PARCO REGIONALE DELLE ALPI APUANE
Settore Uffici Tecnici

Piano di coltivazione della Cava Coltelli, Bacino estrattivo “Monte Cavallo”, nel Comune di Minucciano. Proponente: società Keturah Stones s.r.l.

VERBALE

Oggetto: *cava Coltelli - Piano di coltivazione della cava Coltelli - proponente: Keturah Stones s.r.l. - Conferenza dei servizi ex art. 27-bis del 20/02/2025 - Vs. comunicazione prot. 534 del 31/01/2025 - Contributo istruttorio ai sensi della DLgs 152/06 e LR 10/10*

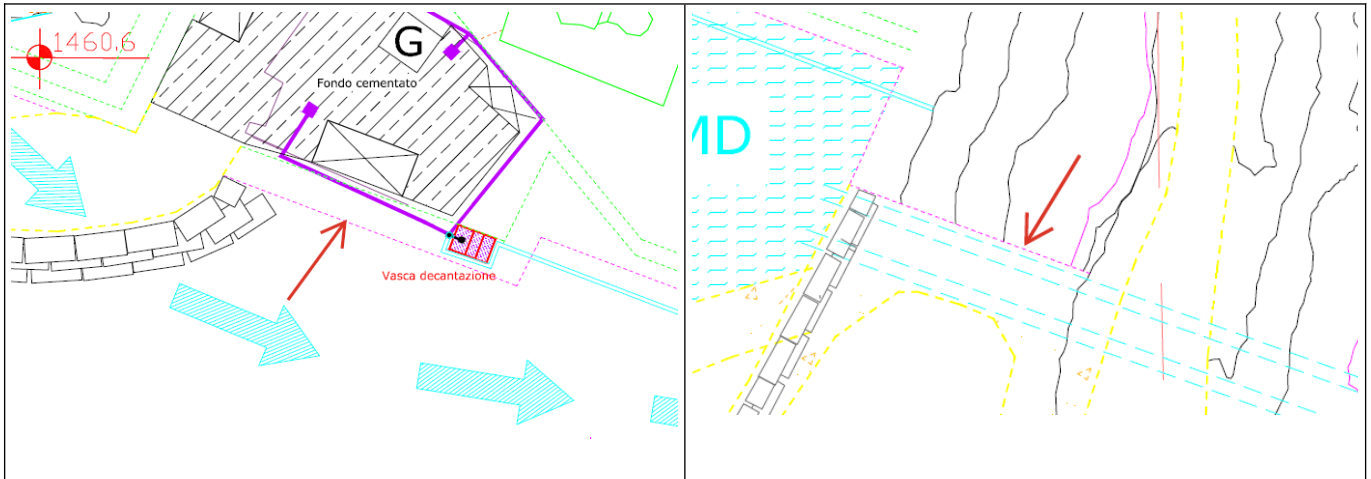
Si conferma quanto già comunicato nel precedente contributo che per comodità si riporta.

In base a quanto stimato, il rateo emissivo è di poco inferiore a 800 g/h e in base alla distanza dai recettori individuati, viene proposto un abbattimento compreso fra il 50% e il 90%. Le tabelle dalla 9 alla 11 delle linee guida forniscono informazioni utili a valutare le quantità di acqua e il numero di operazioni da effettuare.
